PR050

ELABORATI CONTRODEDUTTIVI Osservazioni privati

Comune di Parma

0.03 - Proposta controdeduttiva e rappresentazione modifiche cartografiche

OSSERVAZIONE n.301

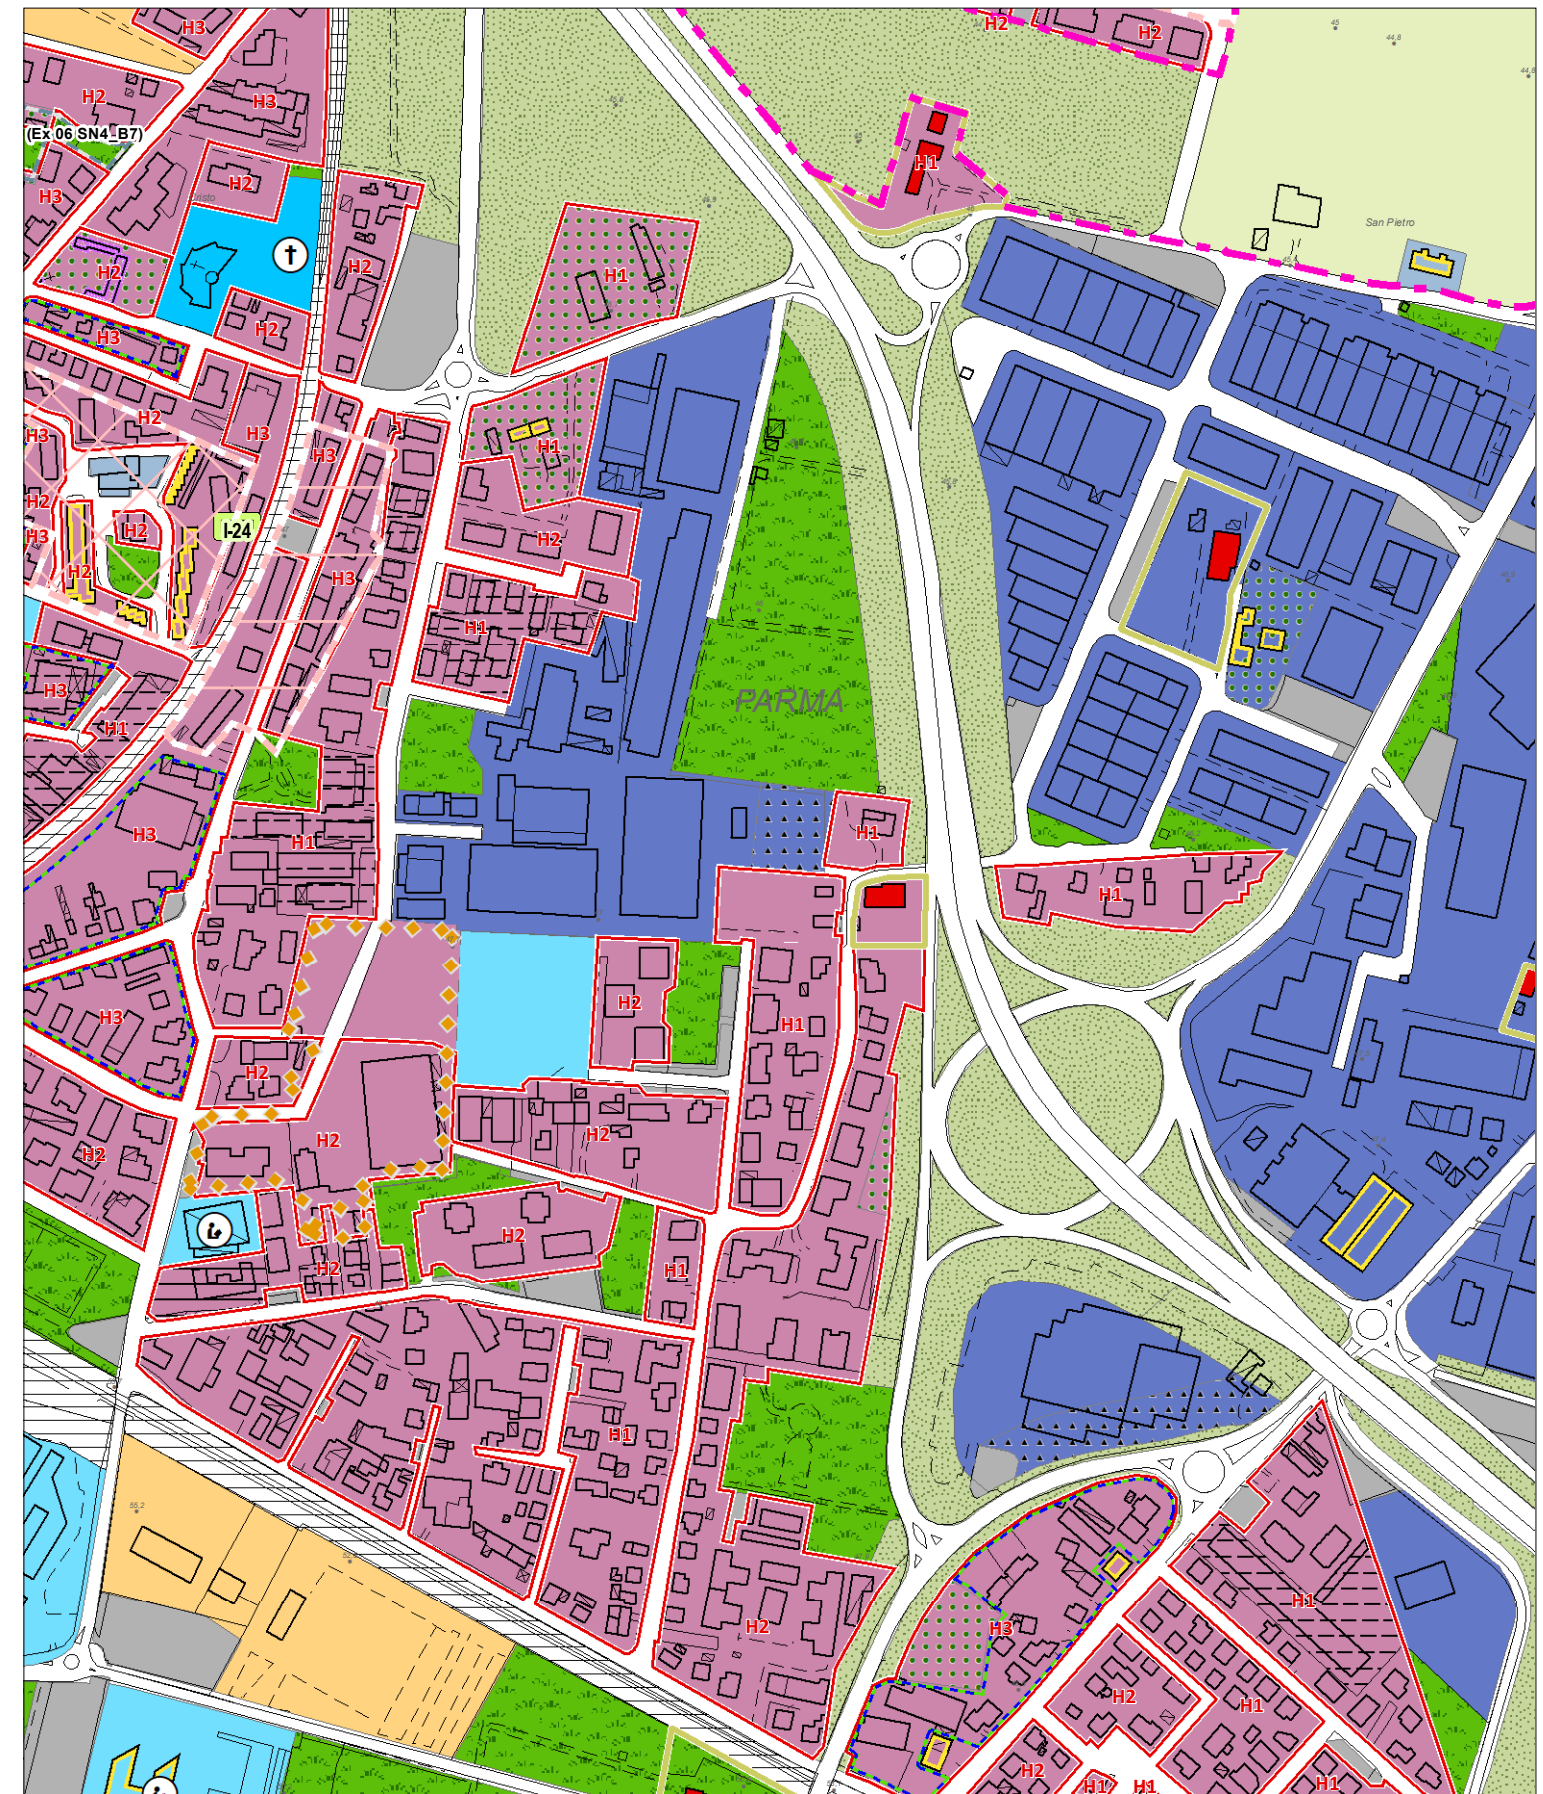
301		278814 14/12/2023	Vicolo Guarini	Richiesta di modificare la tipologia di intervento ammesso da "Interventi soggetti alle previsioni previgenti (ex PCC73)" a nuovo "PCC".	CU.1	PARZIALMENTE ACCOGLIBILE	Parzialmente accoglibile in quanto si ritiene ammissibile eliminare dalla tavola D1 il perimetro di "Interventi soggetti alle previsioni previgenti" dal momento che il Permesso di Costruire Convenzionato presentato in data 21/03/2018 è stato successivamente archiviato per decorrenza dei termini. Si ritiene di non accogliere la richiesta di riproporre l'area come scheda normativa di PCC, dal momento che negli obiettivi e nella strategia del PUG non è previsto il collegamento tra Strada del Paullo e Vicolo Guarini né all'ampliamento del verde pubblico attrezzato. L'area oggetto di osservazione viene riconosciuta come lotto libero all'interno del tessuto R2C ai sensi dell'art. 5.2.5 inserito in fase controdeduttiva per l'adozione.	D1 (23) DN Art. 5.2.5 adoz. Scheda controded.
